关于宁夏长和阳光惠农 10MWp 光伏并网发电

宁夏长和阳光惠农 10MWp 光伏并网发电项目环保验收意见

建设项目竣工环境保护 验收调查表

环境保护验收调查报告表修改说明与清单

图 6 危险废物转移纸质联单系统的运行流程

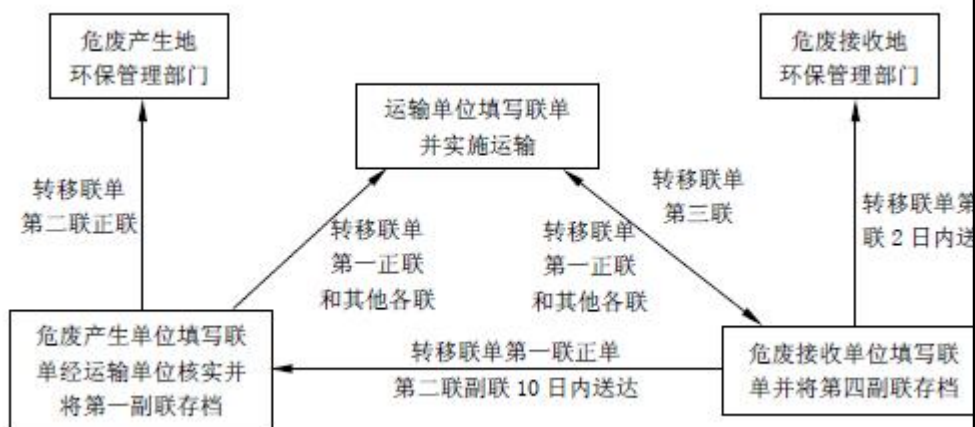
- 1、补充危险废物管理检查及管理制度；
- 2、补充风险管理相关措施；
- 3、建设单位建立长期植被覆盖计划，做好长期管护工作；
- 4、充实项目生态保护与植被措施的落实情况。

序 号	修改意见	修改说明
1	补充危险废物管理检查及管理制度	修改内容见 P38：补充了危险废物管理制度、运行流程、危险废物处置流程
2	补充风险管理相关措施	修改内容见 P38，完善了危险废物管理相关措施
3	建设单位建立长期植被覆盖计划，做好长期管护工作	按照报告中植被落实措施进行落实了，并参照水保内容完善
4	充实项目生态保护与植被措施的落实情况	修改内容见 P41-42
5	其他意见	修改内容见前言、P9-10、P13

危险废物转移联单制度，是指在危险废物转移运输过程中跟踪记录从危险废物离开产生源地直至到达最终处理处置单位的全过程管理。危险废物转移联单是跟踪危险废物转移和处理处置的基本方法，也是实施危险废物全过程管理的有效工具。每份联单含有多联内容相同的单据，在危险废物转移运输过程中分别由危废产生单位、运输单位和最终处置单位填写、盖章确认，并在这些单位和行政主管部门保存。我国目前的危险废物转移联单系统运行流程见图 6。
